知多火力発電所 7, 8 号機建設計画
環境影響評価方法書についての
意見の概要と事業者の見解

2021 年 5 月

株式会社 JERA

環境影響評価方法書について述べられた意見の概要と当社の見解

第2.2-7表 主要な工事工程

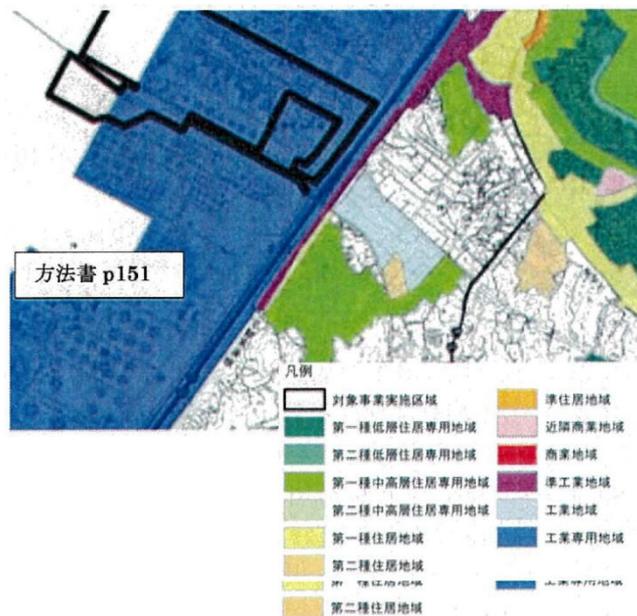
意見の概要	当社の見解
4	<p>26 既設 1～5 号機の解体は環境影響評価対象 “知多火力発電所のリブレースは、既設 6 号機(85.4 万 kW)を残し、既設 1～5 号機(合計 311.2 万 kW)を廃止するとともに、…7, 8 号機(各約 65 万 kW)を新たに建設する計画である。”p3 とあるので、既設 1～5 号機の撤去も含めた環境影響評価が必要である。この環境影響評価が終了するまでは既設 1～5 号機の撤去という事前着工は認められない。当然、主要な工事工程で撤去工事が着工前になっている工事工程 p14 は認められない。</p> <p>(事業者:表は、別添で記載させていただきました。)</p>	<p>「火力発電所リブレースに係る環境影響評価手法の合理化に関するガイドライン」(環境省、2013 年)における「火力発電所リブレースにおける撤去工事に関する法に基づく環境影響評価における取扱い」にて次のとおり記載されています。</p> <ul style="list-style-type: none"> ・火力発電所リブレースにおいて、発電設備の新設に不可欠な旧設備の撤去であって、かつ、発電設備の新設工事期間中に同時並行的に実施される撤去工事を、「対象事業の一部」の範囲とし、法に基づく環境影響評価の対象とする。一方、新設工事に先立って行われる撤去工事については、環境影響評価の対象としないことが可能である。 ・事業者は、当該リブレースに係る撤去工事及び新設工事の双方を併記した合理的な工事工程を示し、新設工事と並行して実施する撤去工事を区分し、環境影響評価の対象となる工事の概要を明らかにすることとする。 ・なお、廃棄物等については、撤去工事の実施により大量に発生する機会が多いことから、建設副産物のリサイクルを推進する観点からも、上記の範囲に該当しない撤去工事に係る部分であっても、これまでに実施されていた環境影響評価に基づく廃棄物等に係る適切な環境配慮を踏まえ、廃棄物等の種類及び発生量等を把握することが望ましい。 <p>したがって、環境影響評価が終了する前に撤去工事に着手することは可能であり、撤去工事及び新設工事における工程を環境影響図書へ記載するとともに撤去工事と本工事が重なりあう時期がある場合は、本工事に撤去工事の影響を加味し、環境影響評価を実施します。ただし、廃棄物等については、撤去工事も含め廃棄物等の種類及び発生量等を把握します。</p>

図8-2-19(3) 騒音平面分布図（昼間：地上4.2m）（予測地点3：知多市長浦）

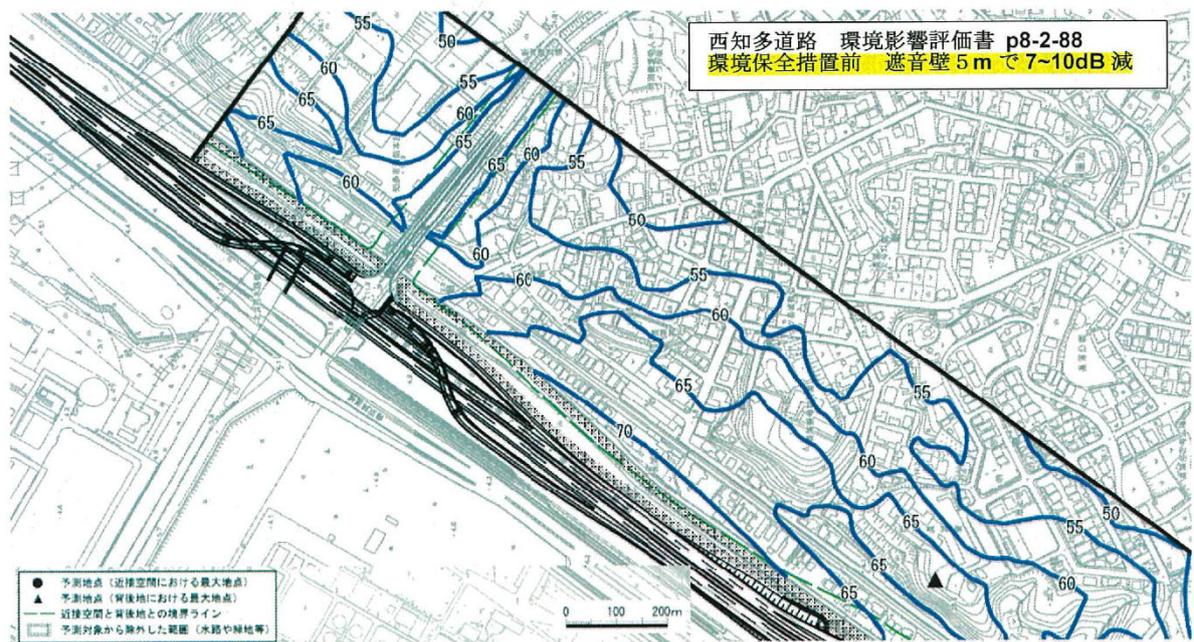
13	<p>34 特例の環境基準だとしても背後地での評価を 工事用資材等の搬出入の騒音の評価について“騒音に係る環境基準との整合が図られているかを検討する。…”p295 とあるが、環境基準については、①通常環境基準ではなく、②ただし書きの道路に面する地域の環境基準でもなく、③特例の「幹線交通を担う道路に近接する空間」の基準値を適用するであろう。しかし、1998 年 9 月 30 日環大企 257 号の環境省の通知で、「幹線交通を担う道路」と同時に、「幹線交通を担う道路に近接する空間」とは、次の車線数の区分に応じ道路端からの距離によりその範囲を特定するものとする。」として、「(1)2 車線以下の車線を有する幹線交通を担う道路 15 メートル。(2)2 車線を超える車線を有する幹線交通を担う道路 20 メートル。」p167 とされているため、幹線交通を担う道路から 20m を超える部分については、②ただし書きの道路に面する地域の環境基準が適用される。この部分についての評価を必ず行うべきである。</p> <p>特に搬出入車両が走行する知多火力発電所の南側の一般国道 155 号(西知多産業道路)、名鉄電車線路に沿って、南東側に幅約 25m の準工業地域、その奥に幅約 25m の第 1 種住居地域、その奥に幅約 500m の第 1 種中高層住居専用地域が指定されており p151、第 1 種住居地域は B 地域(昼間 65, 夜間 60dB)、第 1 種中高層住居専用地域は A 地域(昼間 60, 夜間 55dB)が適用されるので、厳密に評価されたい。</p> <p>(事業者:図は、別添で記載させていただきました。)</p>		<p>工事用資材等の搬出入及び資材等の搬出入に伴う騒音の評価は、最も影響が大きくなると考えられる主要な交通ルート我代表する 3 地点で行う計画であり、工事用資材等の搬出入及び資材等の搬出入に伴う騒音は、主要な交通ルートからの距離に伴い減衰し、その影響は小さくなることから、評価地点は適切と考えます。</p>

表1 低周波音による物的苦情に関する参照値

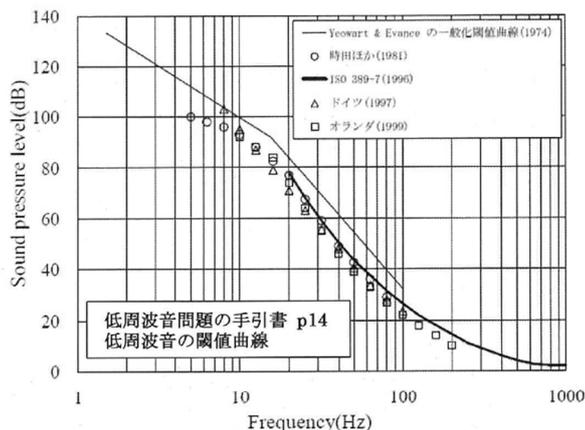
意見の概要	当社の見解
28	<p>低周波音</p> <p>49 低周波音の評価(ISO 7196)は古い調査 施設稼働の低周波音の評価の手法として①～③を掲げているが、①“ISO 7196に示されている低周波音の知覚の閾値…との整合が図られているかを検討する。”p302とあるが、ISO 7196 (1995) は、「平均的な人が知覚できるのはG 特性音圧レベルが100dB」というものであるが、その後、ISO による最小可聴値の見直しが行われ、ISO 389-7 (1996) が示された。このため、環境省は2002年から(社)日本騒音制御工学会に委託しその結果、2004年6月に「低周波音問題対応の手引書」を作成し公表し、G 特性音圧レベル 92 (dB) と、1/3 オクターブバンド中心周波数ごとに、下表のように次の2種類 (的苦情、心身に係る苦情) の参照値を示している。この新しい評価指針を用いて評価すべきである。なお、G 特性音圧レベルの参照値 92dB は、ISO-7196 の 100dB よりもかなり小さい値である。</p> <p>この理由は「低周波音による心身に係る苦情を評価する際、G 特性音圧レベルのみを測定し、100dB 以下だから問題ないと判定したケースがかつてあった。G 特性音圧レベルは 20Hz 以下の超低周波音のみの影響評価に用いる評価量であり、80Hz までの可聴域の低周波音の評価はできない。低周波音による心身に係る苦情に関する評価にあたっては、G 特性音圧レベルと 1/3 オクターブバンド音圧レベルの両方を測定し、評価を行うことが重要である。」(低周波音問題対応の手引書 評価指針の解説 p4)</p> <p>(事業者:図表は、別添で記載させていただきました。)</p>	<p>施設の稼働(機械等の稼働)に伴う低周波音は、低周波音に関する国際規格である ISO 7196 に記載されている低周波音の知覚の閾値を目標値とし、それとの整合が図られているかをするにより、適切に評価可能と考えます。</p> <p>また、心理的影響に関しては、「環境アセスメントの技術」(社団法人環境情報科学センター、1999年)に示されている圧迫感・振動感を感じる音圧レベルとの整合が図られているかを検討することにより、適切に評価可能と考えます。</p> <p>参照値の取扱いについては、「低周波音問題対応の手引き書における参照値の取扱いについて」(環境省、2008年)、「低周波音問題対応の手引書における参照値の取扱いの再周知について」(環境省、2014年)及び「低周波音問題対応の手引書における参照値の取扱いについて」(環境省、2017年)のとおり、3度におたつて、「参照値は、固定発生源から発生する低周波音について苦情の申し立てが発生した際に、低周波音によるものを判断するための目安として示したものである」、「低周波音についての対策目標値、環境アセスメントの環境保全目標値、作業環境のガイドラインなどとして策定したものではない」ことを周知していることから、参照値での評価は実施しない計画です。</p>

第12.1.1.4-5図(3) 圧迫感・振動感を感じる低周波音レベル (周辺3: 平日 昼間)

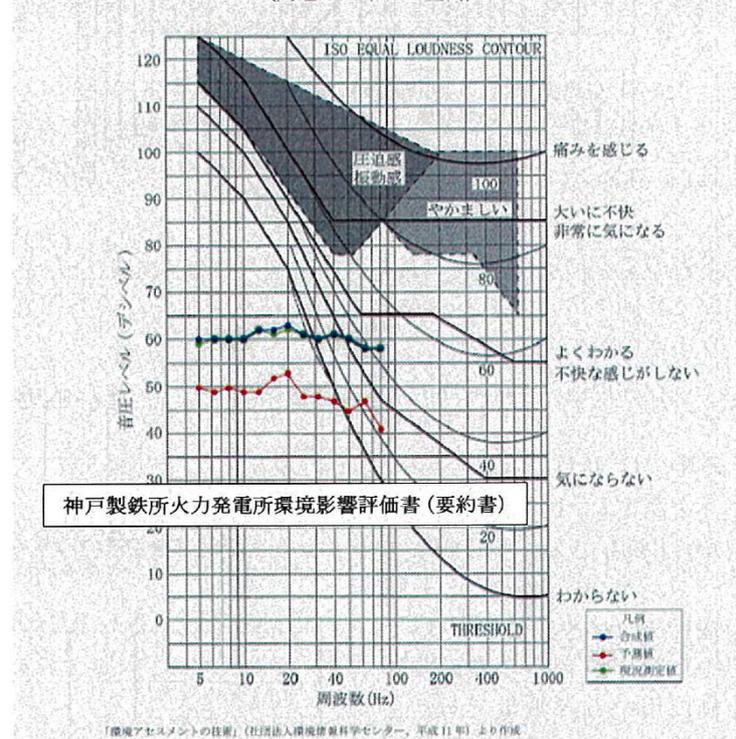
29	<p>51 低周波音の評価(圧迫感)は不相当</p> <p>施設稼働の低周波音の評価の手法として③“…「環境アセスメントの技術」(社団法人環境情報科学センター、1999年)に示されている圧迫感・振動感を感じる音圧レベルとの整合が図られているかを検討する。”p302とあるが、10Hzで105dB、20Hzで90dB、40Hzで78dB、80Hzで85dBと非常に大きな値となっている。しかし、その後の環境省調査等で、2004年6月には環境省「低周波音問題対応の手引書」の「心身に係る苦情に関する参照値」が示された。10Hzで92dB、20Hzで76dB、40Hzで57dB、80Hzで41dBと、周波数による違いはあるが、圧迫感・振動感を感じる音圧レベルよりも13～44dBも小さい音圧レベルで心身に係る苦情が発生することが判明した。</p> <p>ちなみに、神戸製鉄所火力発電所環境影響評価書(要約書)2018年5月p874で「圧迫感・振動感を感じる低周波音レベルと比較すると、…すべての地点において「圧迫感・振動感」を感じる低周波音レベルに達していない。以上のことから、環境保全の基準等の確保に支障を及ぼすものではないと評価する。」として、右図を示している。1/3 オクターブバンド毎の音圧レベルの予測値が、圧迫感・振動感を感じるグラフ範囲より、20dBも下にあるという常識に反する結論となっている。</p> <p>こうしたこともあり、「名古屋市南陽工場設備更新事業に係る環境影響評価書(廃棄物処理施設の建設)」(2020年8月名古屋市)では、環境省の「低周波音問題対応の手引書」にある「評価指針」を低周波の予測・評価で用いて、G 特性音圧レベルを心身に係る苦情に関する参照値 92dB と比較するとともに、1/3 オクターブバンド別の音圧レベルは周波数毎に物的苦情、心身に係る苦情に関する参照値と比較し「本事業の実施にあたっては、8Hzにおいて「物的苦情に関する参照値」を上回り、25Hz以上の各中心周波数において「心身に係る苦情に関する参照値」を上回ることから、各機器の定期点検を実施し、常に正常な運転を行うよう維持管理を徹底する等の環境保全措置を講ずることにより、周辺環境に及ぼす影響の低減に努める。」p277としている。</p> <p>(事業者:図は、別添で記載させていただきました。)</p>

図4.3.1 実験室実験における建具のがたつき始める最低音圧レベル

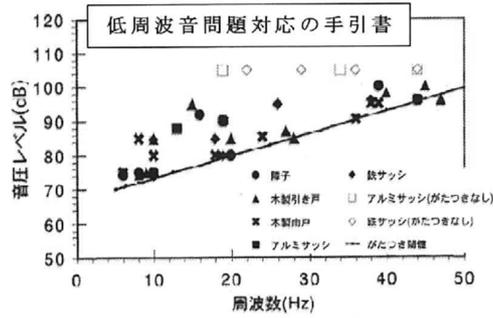
30	<p>50 低周波音の評価(建具のがたつき)は妥当</p> <p>施設稼働の低周波音の評価の手法(①～③)として②“「低周波音の測定方法に関するマニュアル」(環境庁、2000年)に示されている建具のがたつきが始まるレベル…との整合が図られているかを検討する。”p302とあるが、「低周波音の測定方法に関するマニュアル」(2000年10月)参考資料 d.低周波音の影響、d.5 物的影響で「環境庁では、実験室において、建具に低周波音を照射して次第に音圧レベルを上昇させ、建具のがたつきに関する実験室実験結果によれば、…揺れやすい建具ではおよそ 5Hz で 70dB、10Hz で 73dB、20Hz で 80dB あたりからがたつき始める。(参考 1-10)」とあり、これは、2004年6月の環境省「低周波音問題対応の手引書」の「低周波音による物的苦情に関する参照値」と同じであり、妥当と考えられる。</p> <p>ただし、部屋の中で特定の周波数で定在波が発生し、場所によって音の大きいところや小さいところが生じる場合があることを考慮し、苦情が発生した場合には、屋外での測定値に関わりなく、苦情者が低周波音や不快感などを部屋の最も感じる位置で測定を行い、低周波音の特徴を把握することとする必要がある。</p> <p>(事業者:図は、別添で記載させていただきました。)</p>	<p>施設の稼働後、低周波音に対する苦情等については、真摯に対応するとともに、必要に応じて適切に測定を行い、低周波音を把握することを検討します。</p>

No.40

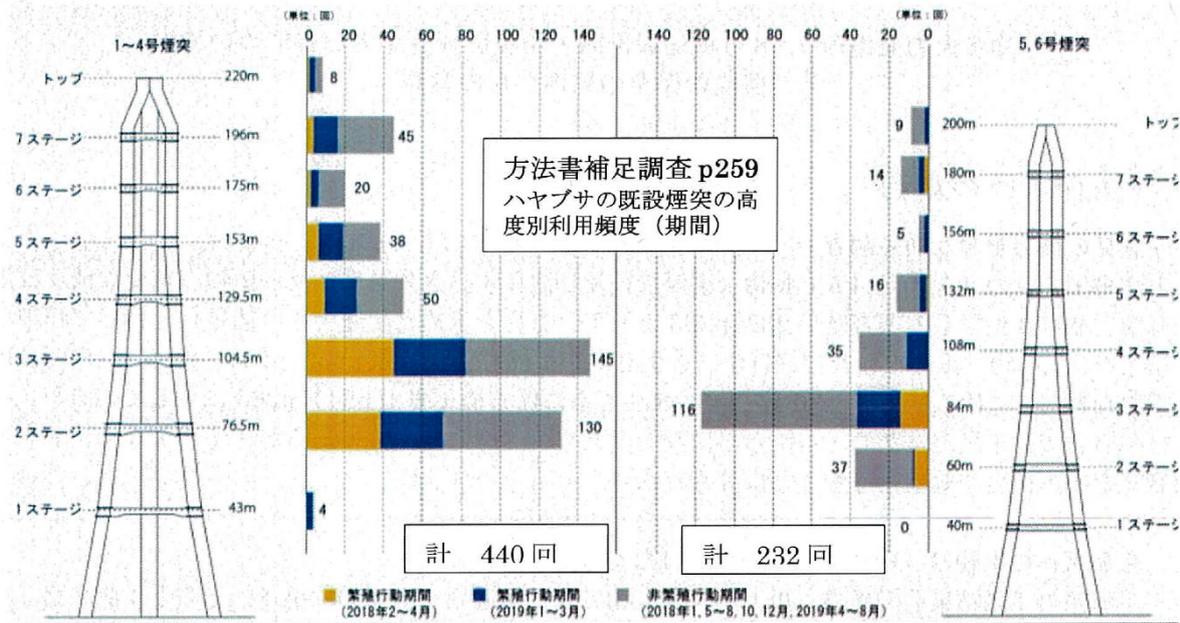
意見の概要		当社の見解
40	<p>3 No17 p346 配慮書への意見『*生態系の調査不十分…配慮書の生態系の評価での後半“ハヤブサのとまり場となる既設煙突 2 基のうち 1 基は継続して存在するとともに、新たに煙突を設置する計画であることから、これらの種を指標とする地域を特徴づける生態系への影響は小さいものと予測され”p219と考えられるが、それなら、事業内容で、1～4号機の廃止に伴い、その煙突撤去を明記すべきである。また、“ハヤブサは、2018年1月から2019年8月(2回の営巣木を含む期間)に実施した「構内猛禽類調査」において、雄及び雌の成鳥が観察され、既設煙突 2 基へのとまり、事業実施想定区域及びその周辺での飛翔が確認された。”p217とあるが、1～4号機の煙突と 5～6号機の煙突のどちらに、どれだけの回数、ハヤブサがとまり場として利用しているかを明記し、その影響を正しく評価できるようにすべきである。』に対する見解は“煙突撤去については、方法書の事業計画に明記します。また、「構内猛禽類調査」で確認されたハヤブサのとまり場、とまり回数等は、方法書第4章の「4.5.1 動物(重要な種及び注目すべき生息地)及び植物(重要な種及び重要な群落)並びに生態系の調査結果」3,生態系に係る補足事項」に記載しました。”とあり、基本的には、方法書で意見に従った対応をせざるを得ず、いかに配慮書が不十分であり、補足調査 p238～p263 が必要なものだったかを証明している。</p> <p>この結果、7.2 発電設備の構造若しくは配置、事業を実施する位置又は事業の規模に関する事項を決定する過程における環境の保全の配慮に関する検討の経緯及びその内容:7.2.3 発電設備の構造(煙突高さ)で、“複数案を設定した煙突高さ(A 案:80m、B 案:100m)はいずれもハヤブサの利用頻度の高い高さ(76.5～104.5m)に近いものであり、煙突高さの違いによる影響は、ほとんどないものと評価した”p355とあるが、A 案の 80m でなくなるはずの 104.5m まで利用頻度が高い高さに含めるのは強引なこじつけであり、76.5m だけとすべきである。つまり、1～4号煙突 220m が 80m に縮小すると、この煙突の利用 440 回中 306 回(7割)は、とまりが出来なくなる。また、最多頻度(1～4号機の 104.5m、5、6号機の 84m)は、どちらの煙突も 80m 以上である。生態系への影響は大きいと結論づけざるを得ない。つまり、配慮書の「影響は小さい」であったが、方法書の補足調査で「影響は極めて小さい」ではなく、逆の結論「影響は大きい」とすべきである。</p> <p>(事業者:図は、別添で記載させていただきました。)</p>		<p>既設煙突においてハヤブサの利用頻度が高かったステージは、1～4号煙突で2ステージ(76.5m)130回、3ステージ(104.5m)145回、5,6号煙突で3ステージ(84m)で116回であり、他のステージ高さに比べて顕著に多く利用していたこと、さらに、雌雄別では、1～4号煙突において、雌は2ステージを最も利用していたのに対して、雄は3ステージを最も多く利用していたことから、高度76.5～104.5mが、ハヤブサがとまり場として選好する高度であると考えられます。</p> <p>(注釈) 左記 p219 は、方法書 p236 に該当する。 左記 p217 は、方法書 p234 に該当する。</p>
